**Wolffring**  
**hier: Markieren einer Querungshilfe für Fußgänger**  
**Anlage**  
**1 Verkehrszeichenplan**

Bezirksamt Tempelhof-Schöneberg von Berlin FB Tiefbau und Straßenverkehrsbehörde
Verkehrszeichenplan straßenverkehrsbehördlich angehört / angeordnet
Anlage zum Schreiben 08141/Wolffring TiefSV 1 vom 06.11.2007

**Wolffring**  
**hier: Querungshilfe für Fußgänger, Z 299 StVO**  
**Anlage**  
**1 Verkehrszeichenplan**

Anlage zum Schreiben 08141/Wolffring  
 TiefSV 1 vom 09.04.2008

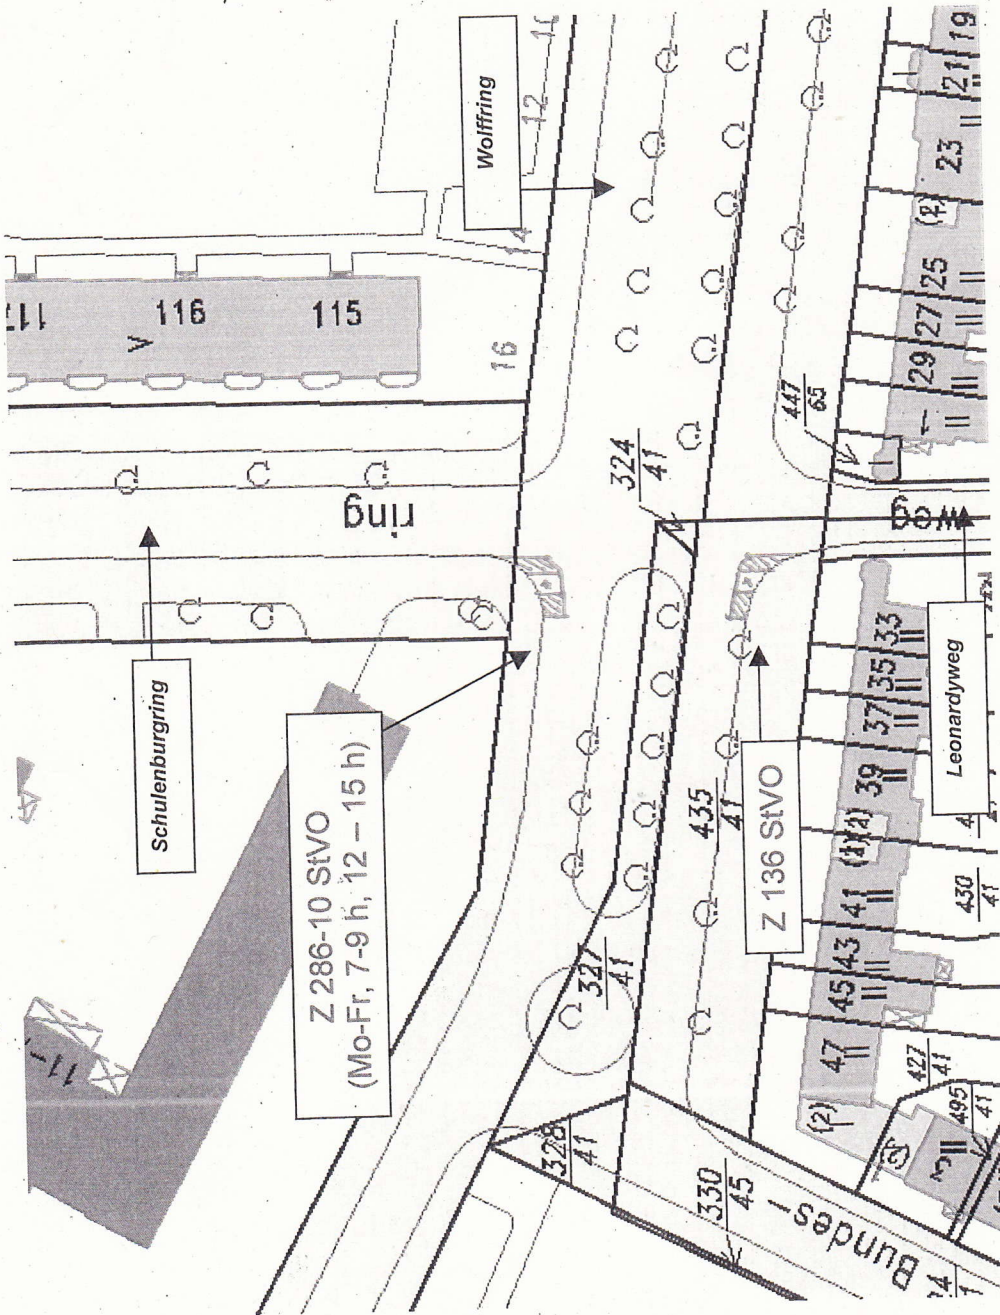
Eine Überprüfung der Örtlichkeit hat ergeben, dass aus Gründen der Schulwegsicherung für die Schule am Tempelhofer Feld verkehrliche Maßnahmen erforderlich sind.

Ich beabsichtige daher, gemäß Roteintragung im beiliegenden Verkehrszeichenplan folgende Maßnahmen anzuordnen:

Markieren einer Kennzeichnung (Querungshilfe) für Fußgänger gemäß Regelplan RP 202 PolPräs.

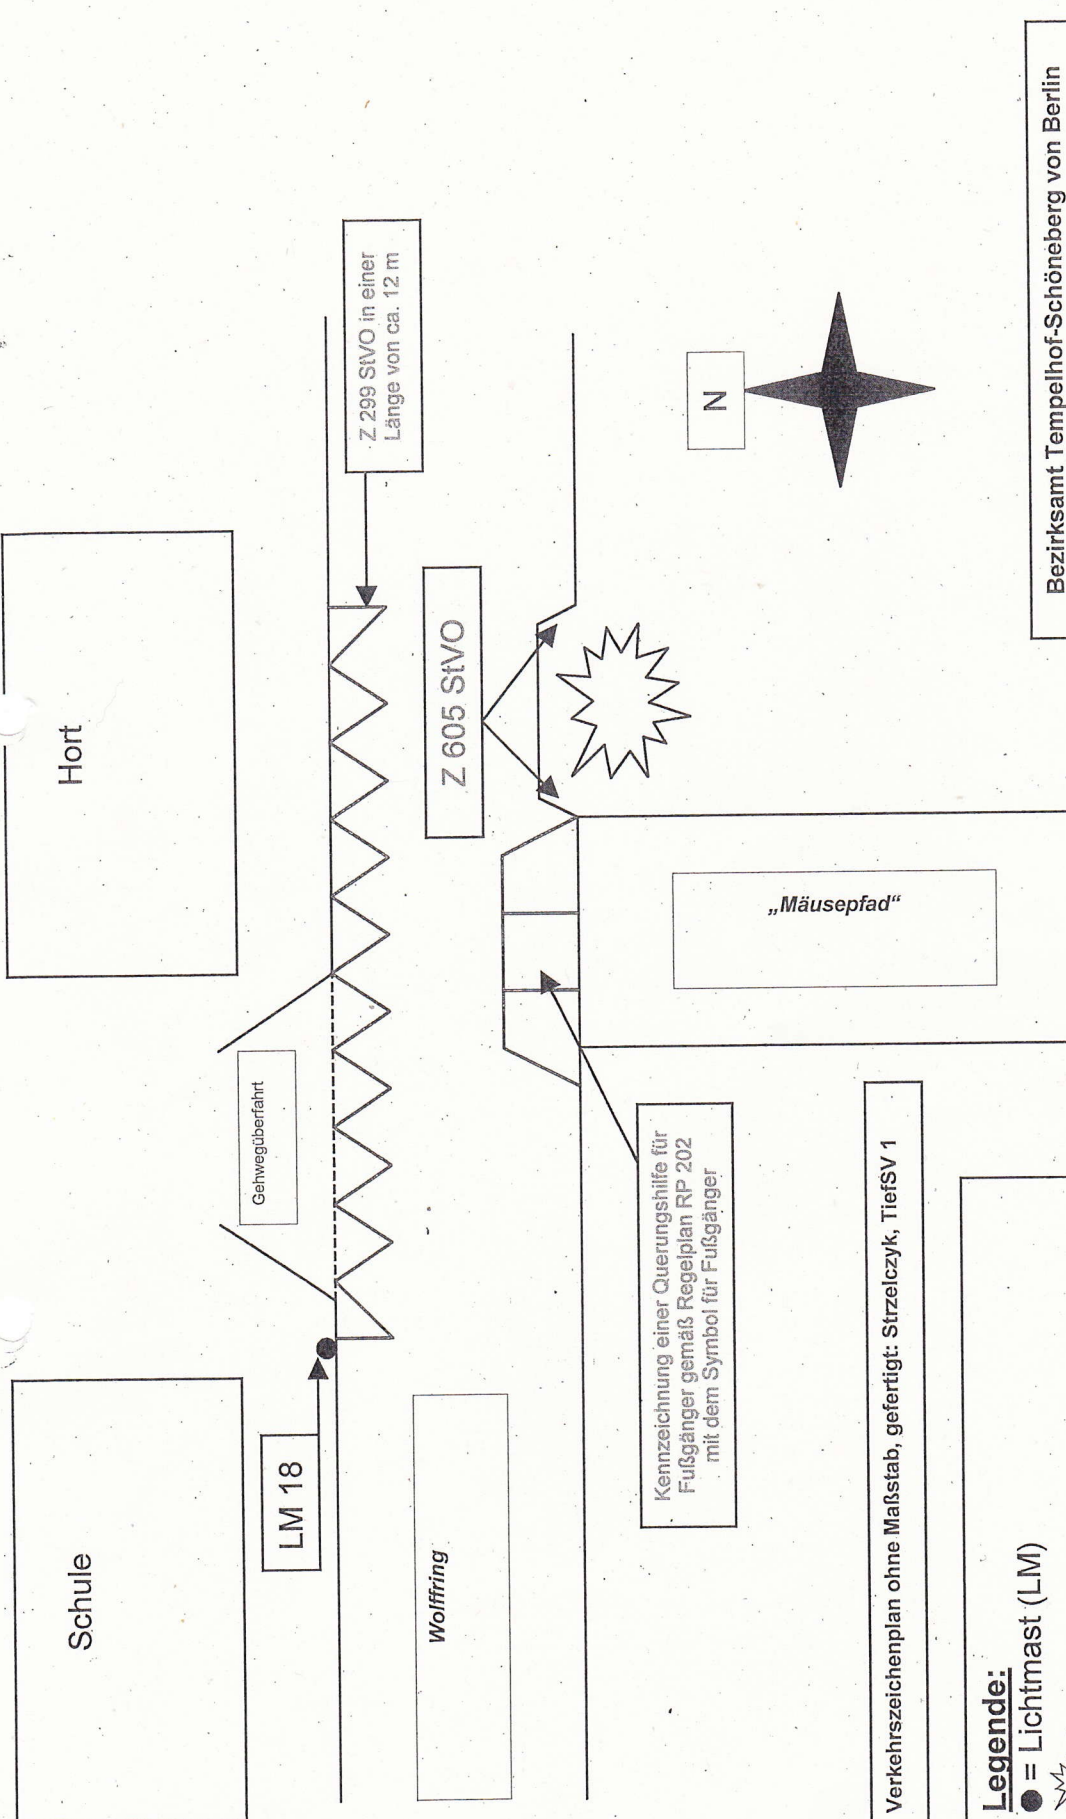
Eine Überprüfung der Örtlichkeit hat ergeben, dass für eine sicherere Querung von Fußgängern zur Kindertagesstätte sowie zur Verbesserung der Sichtbeziehungen zwischen Kraftfahrern und querenden Fußgängern im Bereich des Wolffrings verkehrliche Maßnahmen erforderlich sind.

Ich beabsichtige daher gemäß Roteintragung im beiliegenden Verkehrszeichenplan folgende Maßnahmen anzuordnen:

Markieren von: einer Querungshilfe für Fußgänger gemäß Regelplan RP 202 mit dem Symbol für Fußgänger

Z 299 StVO
